Вопросы к Пятнице — этап 4, ПЗУ (5 моделей IFC)

Папка: **ЖД станция / Работа над ошибками / Пятница**. Модели сверены с ПД **Раздел ПД №4 Подраздел №1 Часть №1 ИЛО1.1 (Парк_ПЗУ)(1439_2025_4).pdf**, **Раздел ПД №4 Подраздел №2 Часть №1 ИЛО2.1 (СП_ПЗУ)(1439_2025_4).pdf** (+ DXF ИЛО1.1, ИЛО2.1) и РД **21_1439_2025_4-ГП.ДП (Парк) 26.09.24.pdf**, **24_1439_2025_4-ГП.СП (Стрелки) 26.09.24.pdf**. Проверено: отметки (точечные, проектные горизонтали, 0.000 зданий, уклоны), посадка зданий, бортовой камень, состав слоёв, атрибуты, структура, цвета.

Разрез модели Ч6 по бортовому камню: цвет бордюра. Так же — в Ч1, Ч2, Ч5, Ч7.

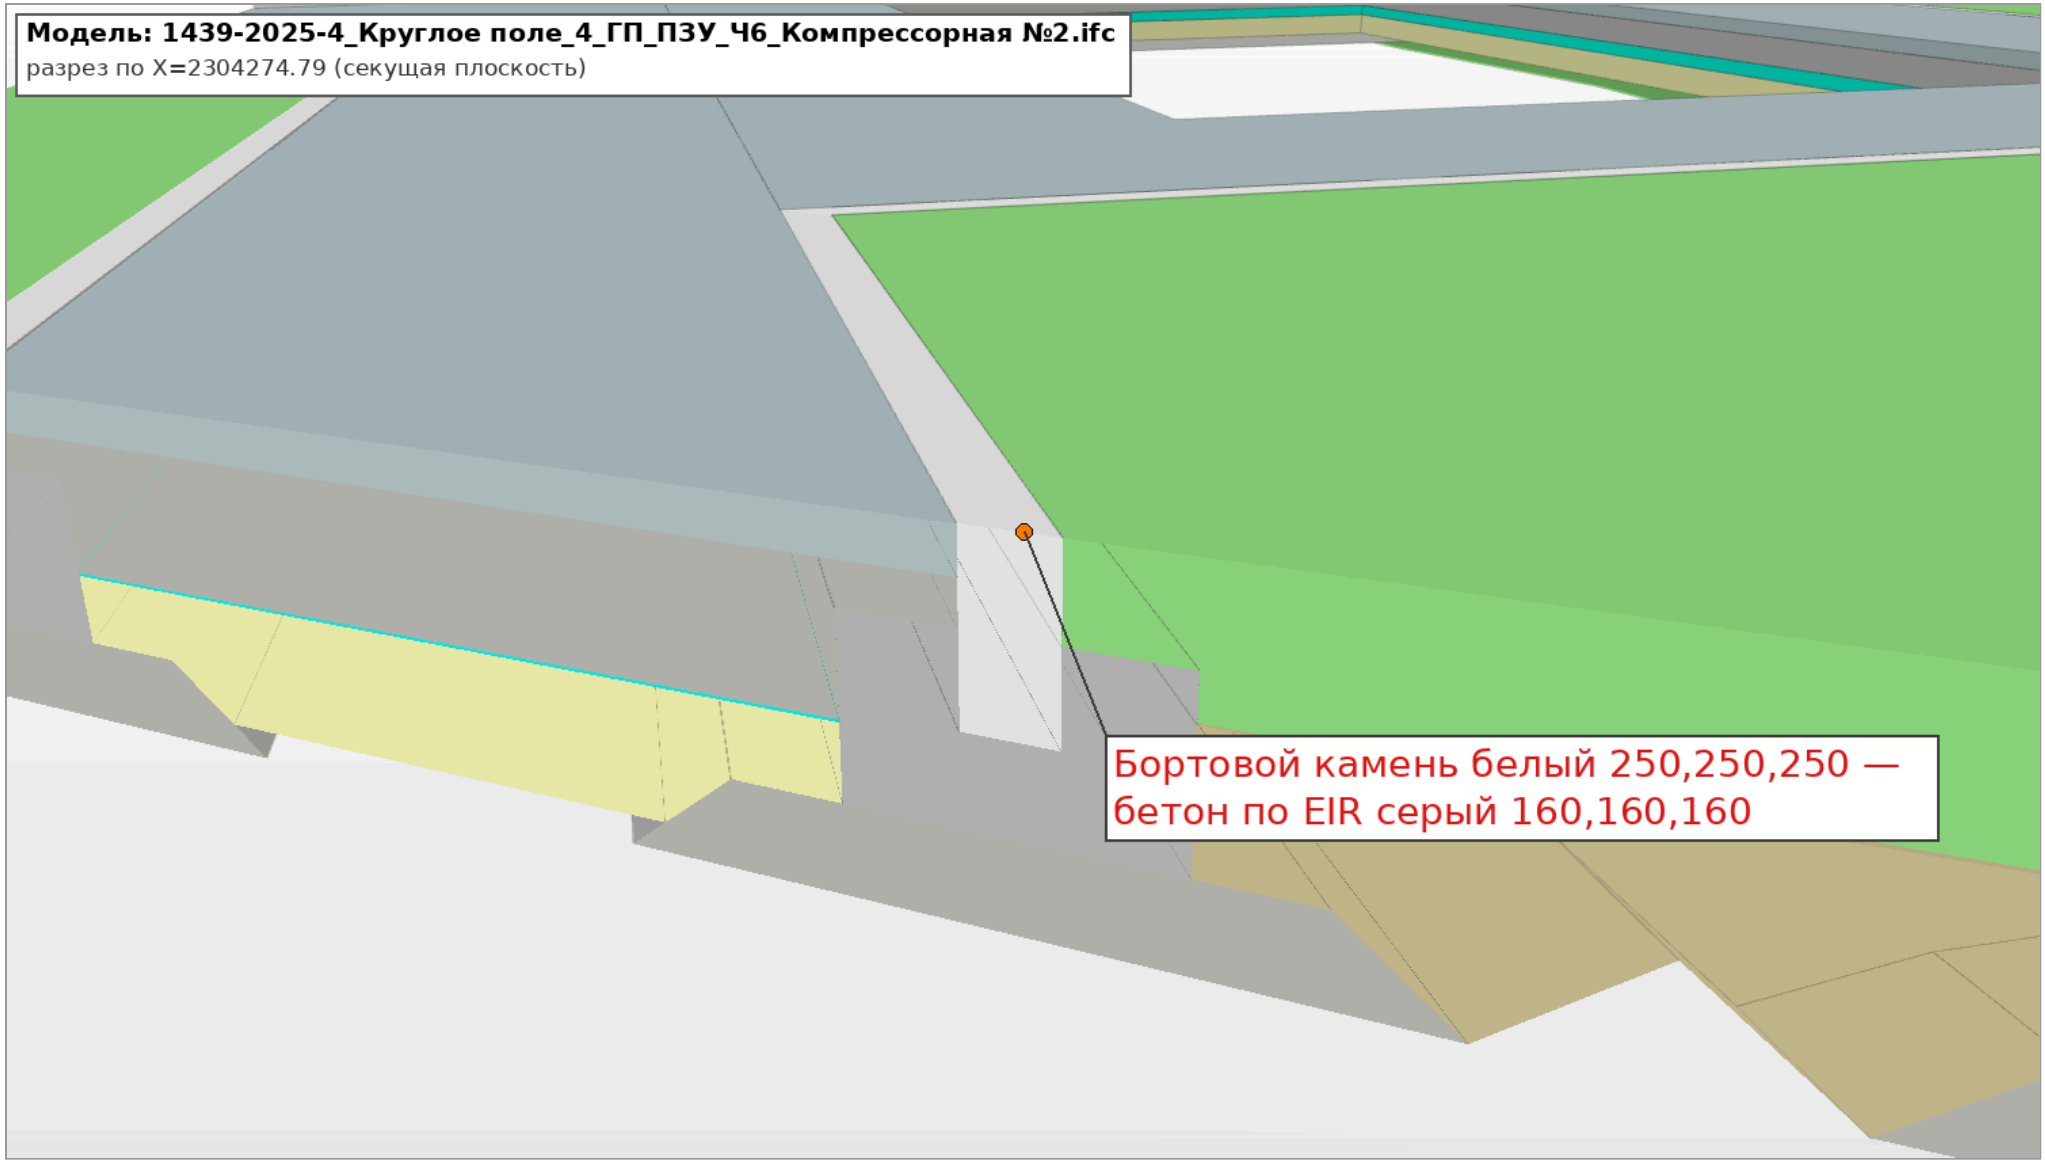
1. **Названия.** Файлы названы по одной компрессорной. Название необходимо давать по локации площадки относительно стрелочных переводов / горловины Парка (см. таблицу выше). Номера «Компрессорная №1…№6» к тому же не совпадают с номерами позиций в ПД (компрессорные по ПД — поз. 1, 6, 11 в ИЛО2.1 и поз. 6, 12 в ИЛО1.1).
2. **Цвета элементов.** Бортовой камень белый — бетон серый, исправить цвет бордюров. Номера цветов сверить с EIR.

Тип 1 по ПД и атрибуты слоёв в модели Ч6 (те же значения в Ч1, Ч2, Ч5, Ч7).

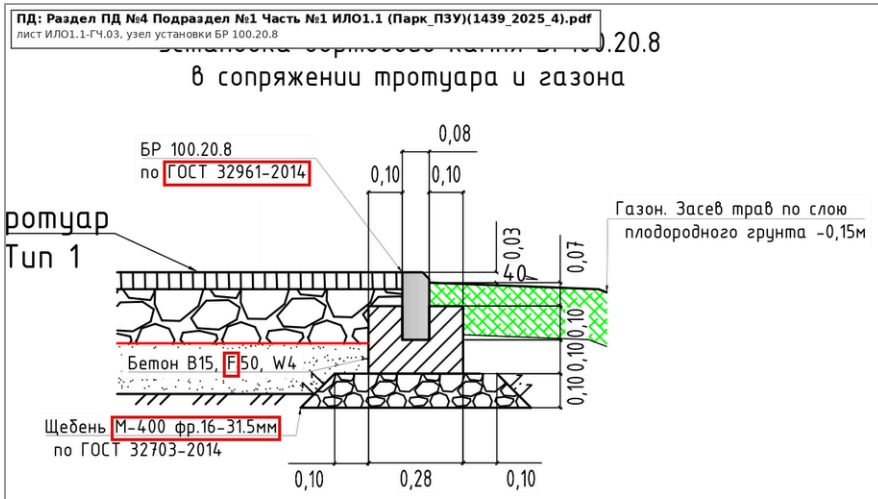
3. **Атрибуты по материалам не соответствуют ПД и ВОР** (одинаково во всех пяти моделях):
    - покрытие: «битум БНД 70/100, ГОСТ 33133-2014» → по ПД битум **PG 64-22, ГОСТ Р 58400.1-2019**; вместо «подгрунтовки битумом» по ПД розлив битумной эмульсии ЭБДК-Б (ГОСТ Р 58952.1-2020);

- основание: «щебёночно-гравийно-песчаное С4», материал «щебень фр. 31,5–63» → по ПД **щебень М600 фр. 16–31,5 мм, ГОСТ 32703-2014**; опечатка «песчанное»;
- песок: в имени «очень мелкий», в материале «Песок мелкий» → по ПД **песок очень мелкий, Кф > 1 м/сут, ГОСТ 32824-2014**;
- бортовой камень: в имени ГОСТ 32961-2014, в «Обозначении стандарта» ГОСТ 6663-91;
- бетон под борт: F150 → по ПД **В15 F50 W4**;
- щебень под борт: в одном имени «М400» и «М-600», в марке опечатка «фр. 16-31.55» → по ПД щебень М-400 фр. 16–31,5;
- ЭППС: марка и стандарт «-», опечатка «Экстридированный пенополистерол» (правильно «экструдированный пенополистирол»);
- откос: «Тип конструкции» то «Покрытие», то «Озеленение» (Ч5) — привести к одному;
- «Обратная засыпка местным грунтом» — такого слоя в узле ПД нет; при «Толщине 0,1» фактически 0,15–0,25 м. Подтвердить или убрать.

Набор (Pset)	Свойство	Значение
Элемент	Класс IFC	IFCBUILDINGELEMENTPROXY
Элемент	Name	$ (пусто)
EIR SEZ ALAB...	Марка	А5Вл
EIR SEZ ALAB...	Обозначение стандарта	ГОСТ Р 58406.2-2020, ГОСТ 33133-2014 **по ПД: ГОСТ Р 58406.2-2020, ГОСТ Р 58400.1-2019**
EIR SEZ ALAB...	Толщина	0.05
EIR SEZ ALAB...	Объем	3.602
EIR SEZ ALAB...	Тип конструкции	Покрытие
EIR SEZ ALAB...	Площадь	72
EIR SEZ ALAB...	Уровень	Этаж 01
EIR SEZ ALAB...	Шифр проекта	4.3.1. 1439-2025-4-ИЛО2.1 **по тому «Раздел 4, Подраздел 2, Часть 1 ИЛО2.1» должно быть 4.2.1**
EIR SEZ ALAB...	Имя	Покрытие асфальтобетонное А5Вл с подгрунтовкой битумом БНД ... **по ПД: розлив битумной эмульсии ЭБДК-Б (ГОСТ Р 58952.1-2020), а не «подгрунтовка битумом»**
EIR SEZ ALAB...	Материал	Асфальтобетон А5Вл, битум БНД 70/100 **по ПД: асфальтобетон А5Вл на битуме PG 64-22 (ГОСТ Р 58406.2-2020, ГОСТ Р 58400.1-2019)**

Набор (Pset)	Свойство	Значение
Элемент	Класс IFC	IFCBUILDINGELEMENTPROXY
Элемент	Name	$ (пусто)
EIR SEZ ALAB...	Марка	М600
EIR SEZ ALAB...	Обозначение стандарта	ГОСТ 32703-2014
EIR SEZ ALAB...	Толщина	0.16
EIR SEZ ALAB...	Объем	7.509
EIR SEZ ALAB...	Тип конструкции	Основание
EIR SEZ ALAB...	Площадь	46.938
EIR SEZ ALAB...	Уровень	Этаж 01
EIR SEZ ALAB...	Шифр проекта	4.3.1. 1439-2025-4-ИЛО2.1
EIR SEZ ALAB...	Имя	Основание щебеночно-гравийно-песчанное С4 М600 h-0.16м **по ПД: «щебень», а не щебёночно-гравийно-песчаная смесь С4; опечатка «песчанное»**
EIR SEZ ALAB...	Материал	Щебень фракции 31.5-63 мм М600 **по ПД: щебень М600 фр. 16-31,5 мм по ГОСТ 32703-2014**

EIR SEZ ALAB...	Шифр проекта	4.3.1. 1439-2025-4-ИЛО2.1
EIR SEZ ALAB...	Имя	Слой подстилающий из песка очень мелкого h-0.15м
EIR SEZ ALAB...	Материал	Песок мелкий **по ПД: песок очень мелкий, Кф > 1 м/сут, ГОСТ 32824-2014**

Покрытие: асфальтобетон А5Вл по ГОСТ 58406.2-2020 на битуме PG 64-22 по ГОСТ 58400.1-2019	-0,05м
Слой основания: щебень М-600 по ГОСТ 32703-2014 фр. 16-31.5мм	-0,16м
Разделяющая прослойка: нетканый геотекстиль предельная прочность не менее 5кН/м, ГОСТ Р 56419-2015	
Дополнительный слой основания: песок очень мелкий по ГОСТ 32824-2014 Кф>1 м/сут	-0,15м

Требуемая структура и дерево модели Ч6 (так же во всех 10 моделях).

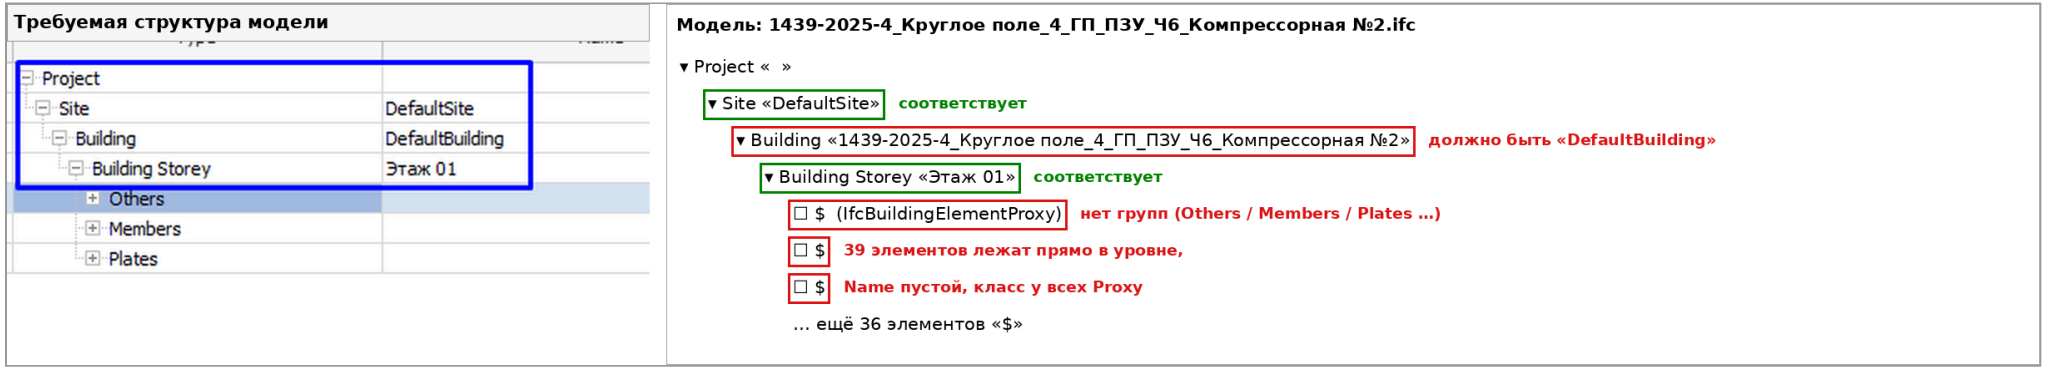
7. **Структура проекта** не соответствует требуемой: Project → Site «DefaultSite» → Building «DefaultBuilding» → Building Storey «Этаж 01» → группы элементов (Others, Members, Plates ...). Площадка «DefaultSite» и уровень «Этаж 01» — верно. Здание названо именем файла — должно быть «DefaultBuilding». Групп нет: все элементы лежат прямо в уровне, класс у всех IfcBuildingElementProxy, Name пустой («$»), IfcMaterial не назначены. Так во всех 10 моделях.

1439-2025-4_Круглое поле_4_ГП_ПЗУ_Ч1_Компрессорная №4.ifc

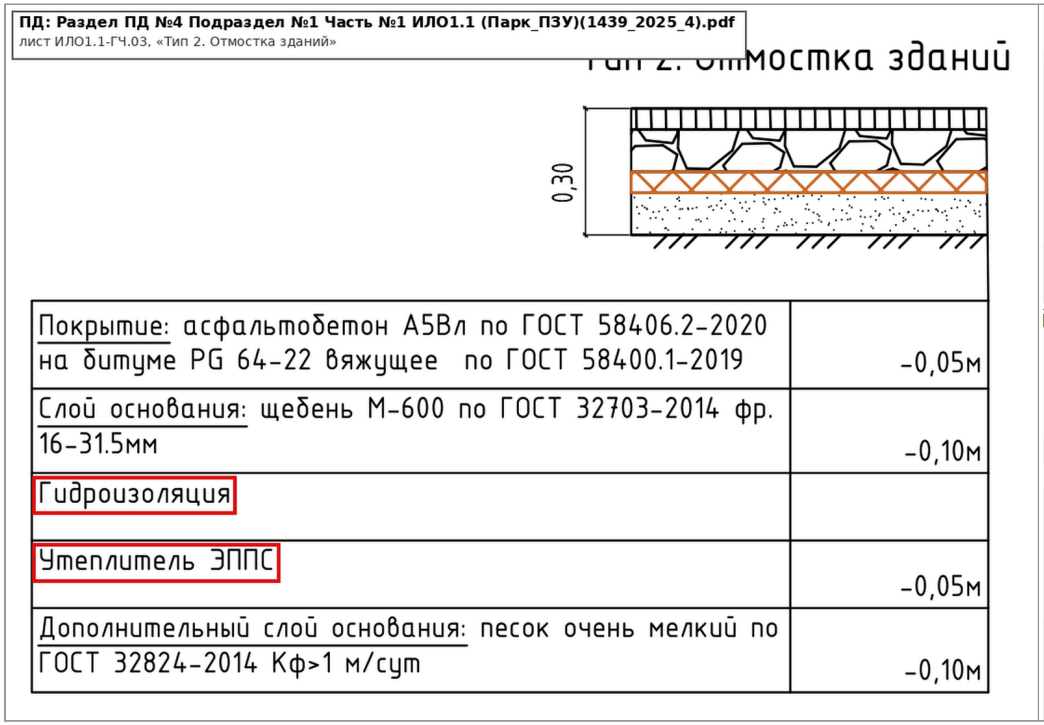
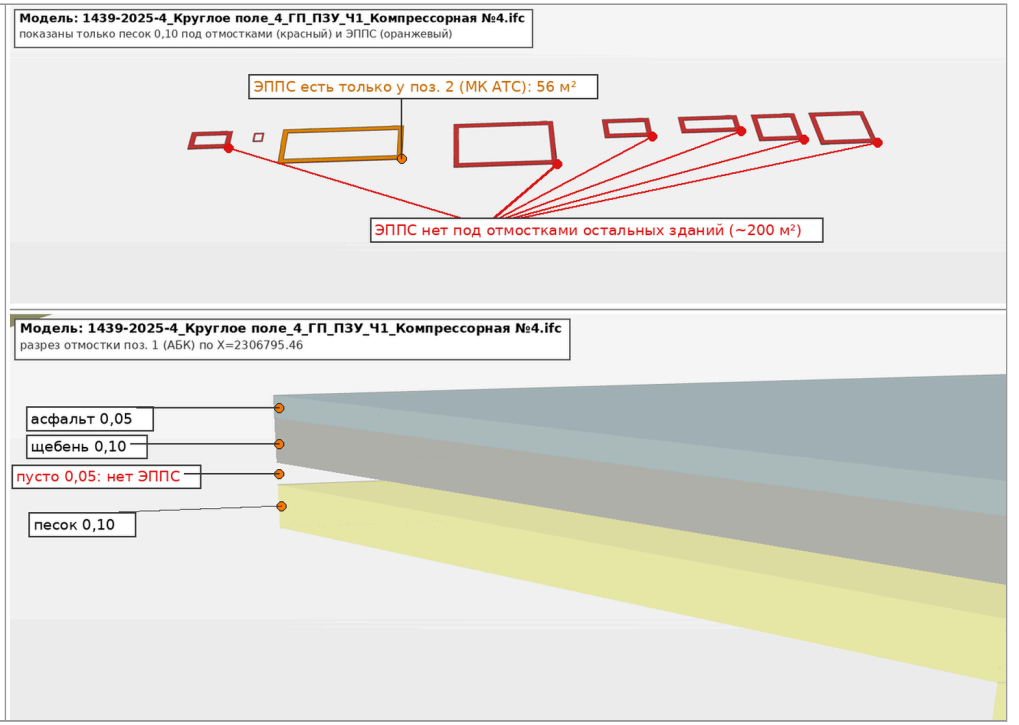
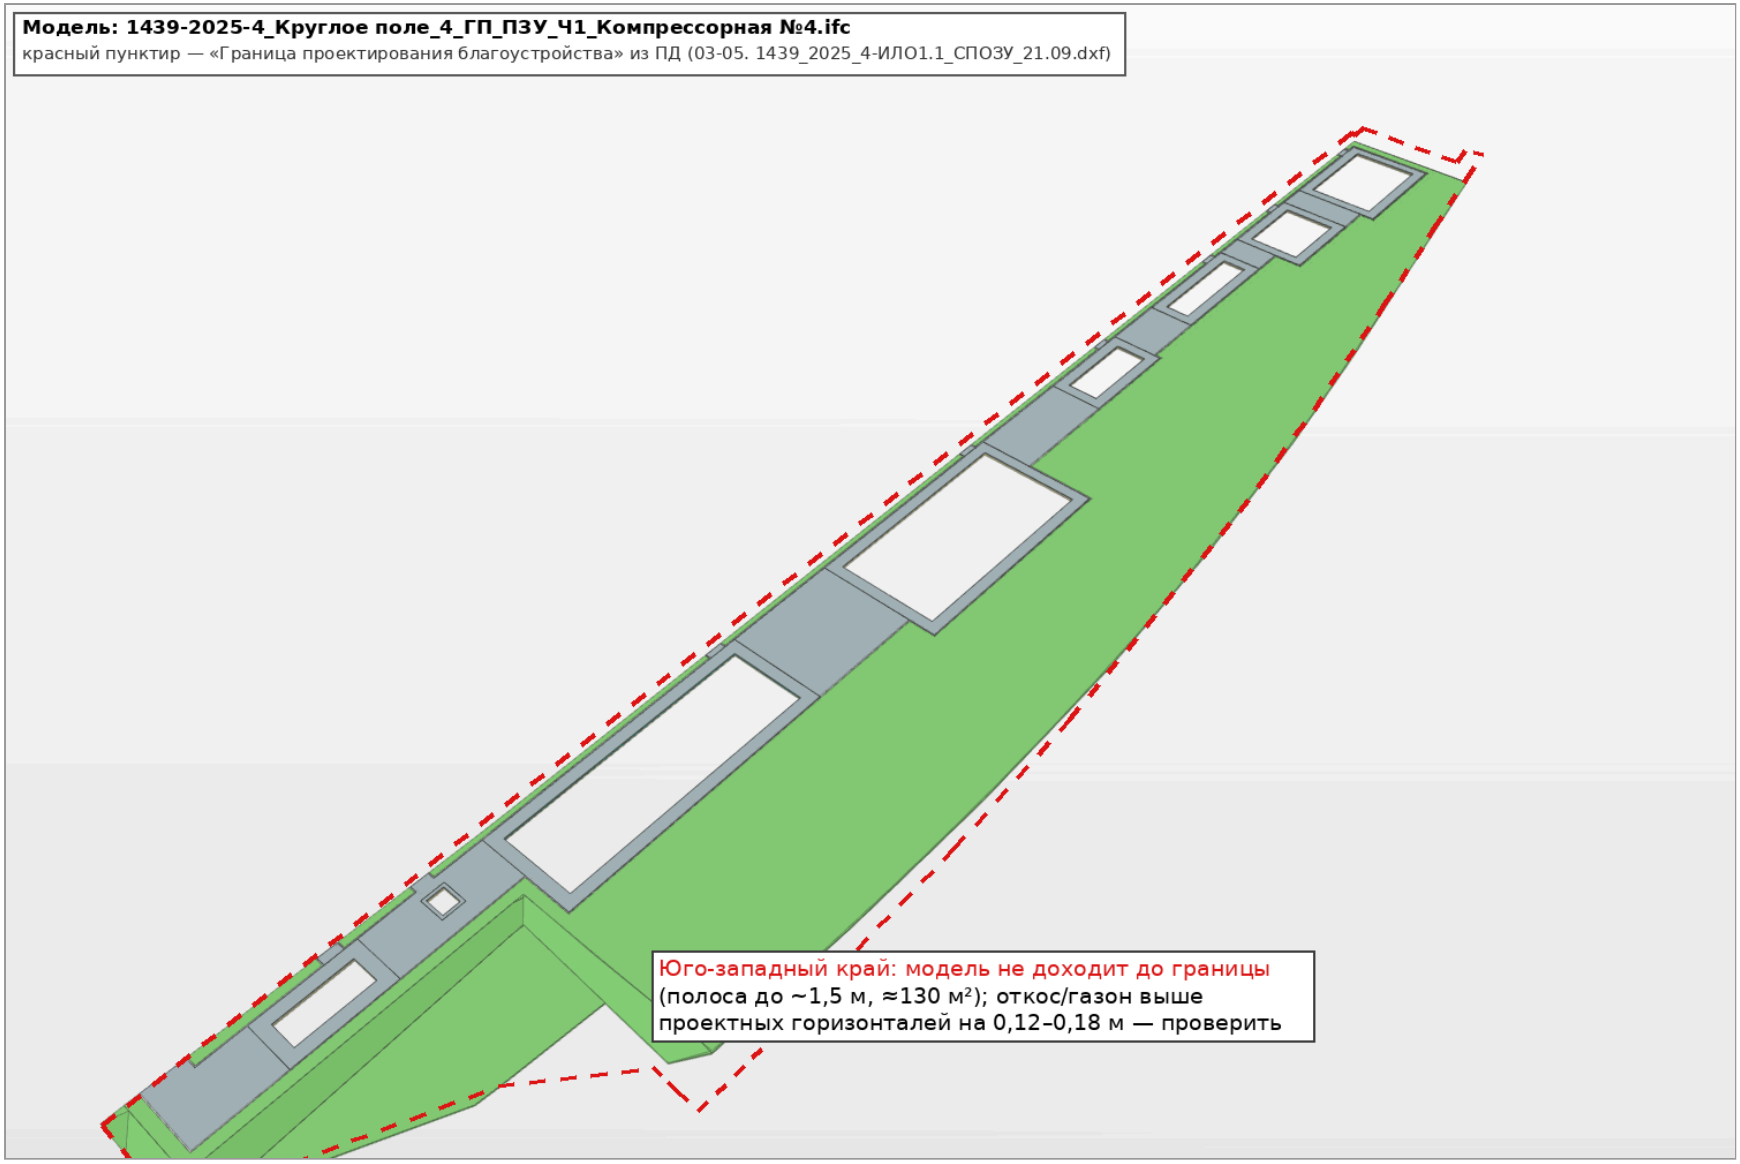
1. **Отмостка «Тип 2» без утеплителя.** ЭППС смоделирован только у поз. 2 (МК АТС) — 56 м² из ~258 м² отмосток. У остальных зданий между щебнем и песком пустой зазор 0,05 м. Гидроизоляции нет нигде.
2. 8 элементов-обрезков геотекстиля (Площадь = 0, объём ≈ 0) — удалить.
3. Юго-западный край: модель не доходит до границы благоустройства (полоса до ~1,5 м, ≈130 м²), откос/газон местами выше проектных горизонталей на 0,12–0,18 м — проверить.
4. Остальной рельеф и посадка всех 8 зданий соответствуют ПД/РД (±0,02 м).

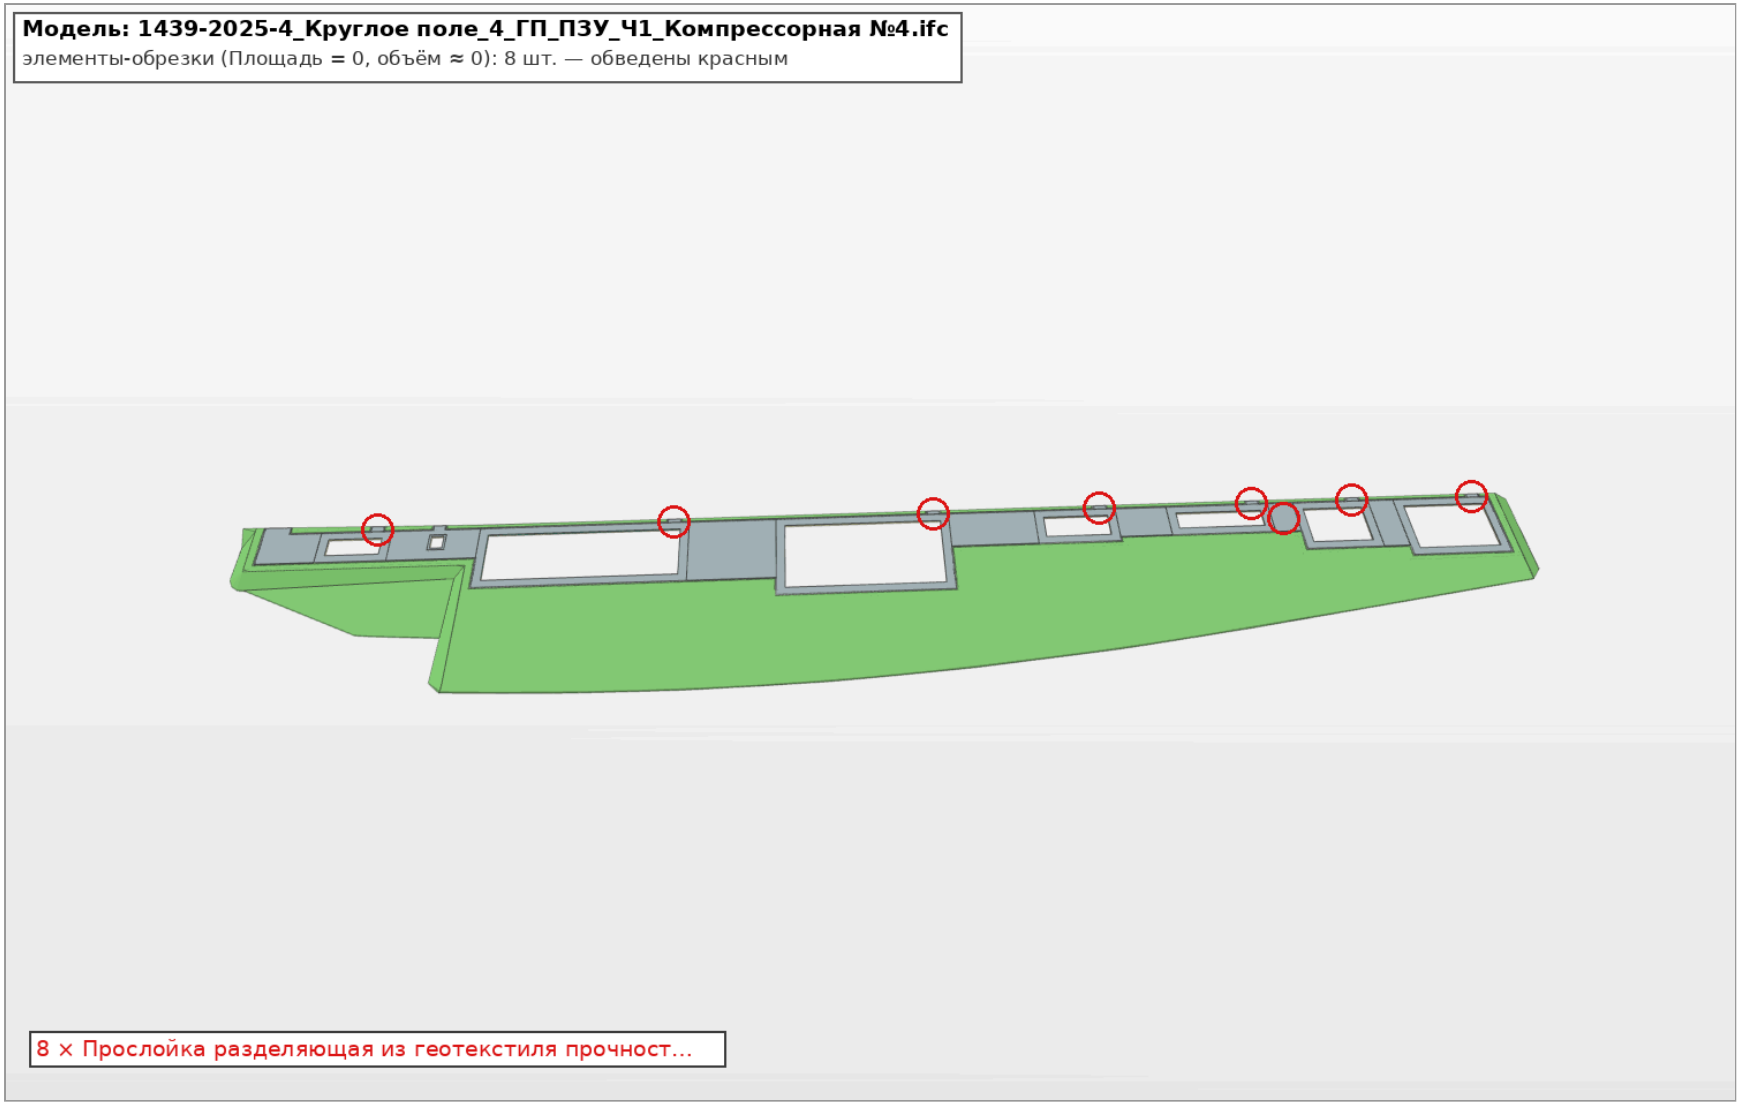
Модель: 1439-2025-4_Круглое поле_4_ГП_ПЗУ_Ч1_Компрессорная №4.ifc
красный пунктир — «Граница проектирования благоустройства» из ПД (03-05. 1439_2025_4-ИЛО1.1_СПОЗУ_21.09.dxf)
Юго-западный край: модель не доходит до границы (полоса до ~1,5 м, ≈130 м²); откос/газон выше проектных горизонталей на 0,12–0,18 м — проверить
